運輸省地方港湾建設局
厅舍地方建築工事設計圖

運輸省才|港湾建設局|官舎才|回建築工事才|回変更仕様書

運輸省才 港湾建設局 官舎才 回建築工事才 回変更	工事 設計図	部長 ○	補佐 ○	設計官 ○
建設省関東地方建設局営繕部	課長 ○	係長 ○	設計 佐木	
図面名称 仕様書	縮尺	NO		1/2

建設省計画工事局 工事 方針 改変 設計圖	規格 規格 規格 規格
建設省関東地方建設局宮城部	規格 規格 規格 規格
図面名 各変更詳細図	規格 規格 規格 規格

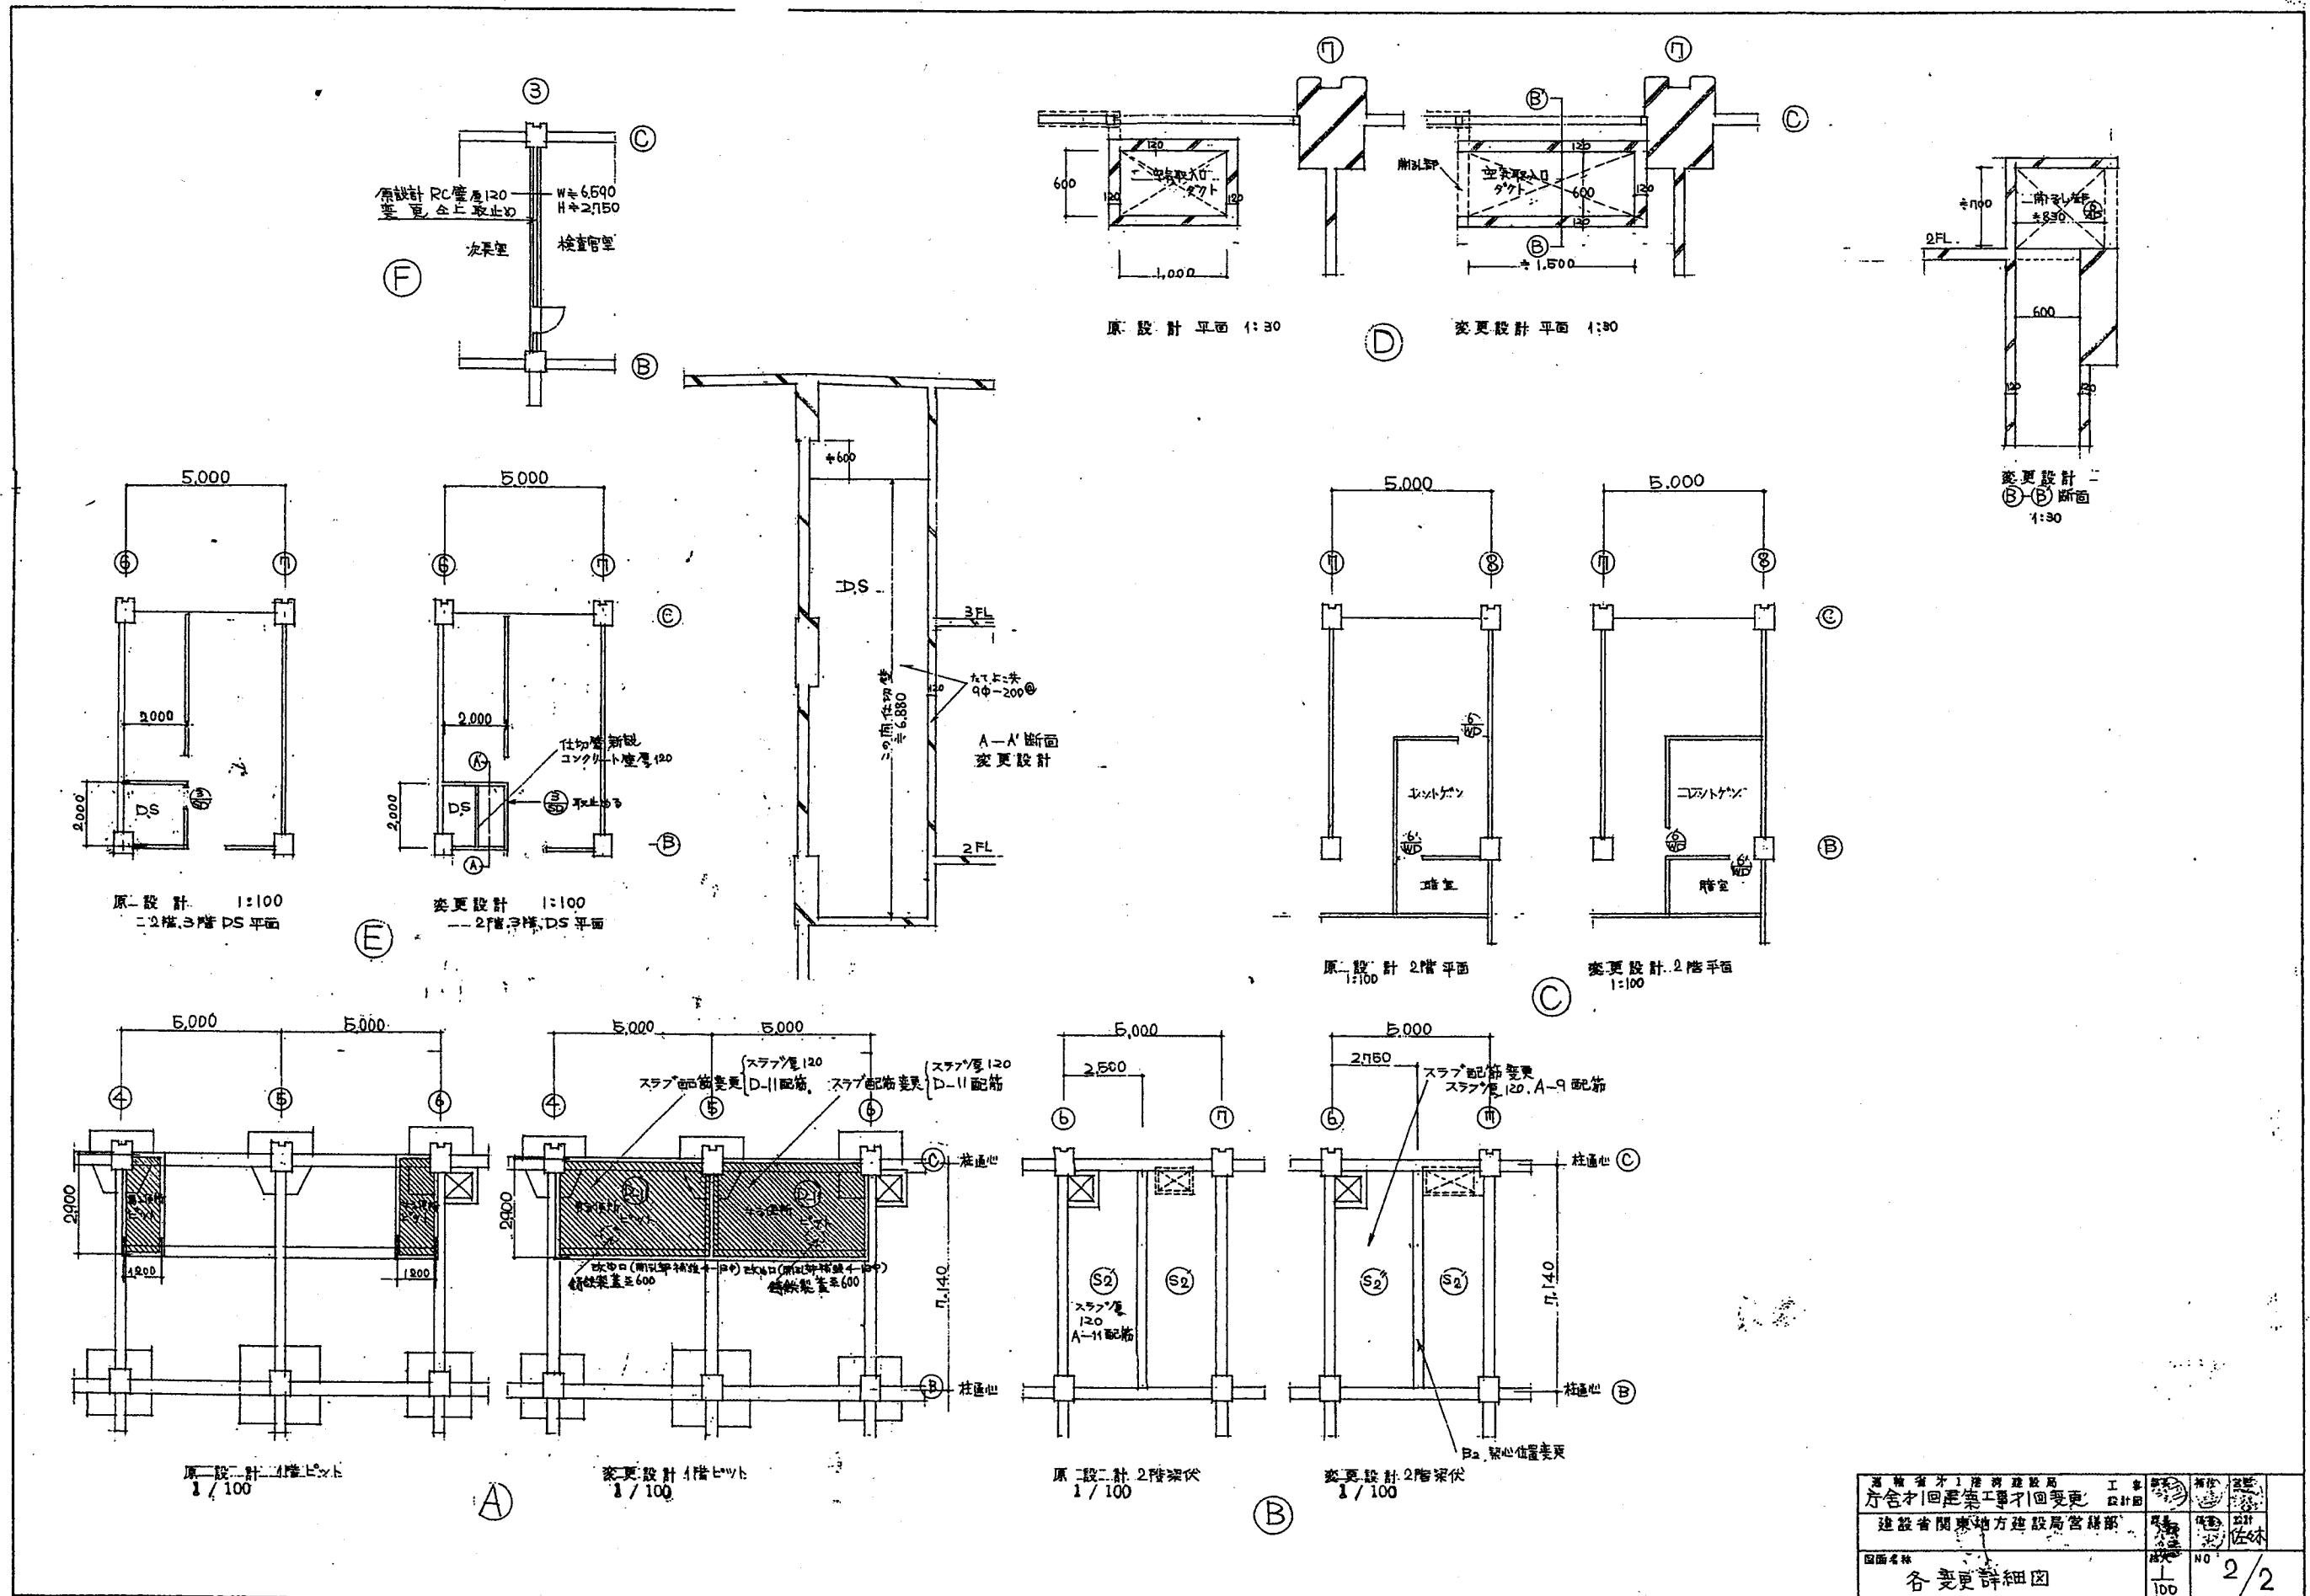
- A. 1階 男便所、女便所の床下ピットを大きくしてスラブ配筋を変更する。
- B. 2階 電話交換室の小梁(B2)を位置変更してスラブ配筋を変更する。
- C. 2階 レントゲン室、暗室の開孔部(出入口)位置を変更する。
- D. 2階 電話交換室の空気取入口ダクトの大きさを変更する。
- E. 2階 3階 DS 内部を図示の通り変更する。
- F. 2階 検査官室と次長室との間仕切壁(RC厚120)は取り止める。
- G. 仮設物(監督員詰所及材料置場下小屋その他)は残存する。
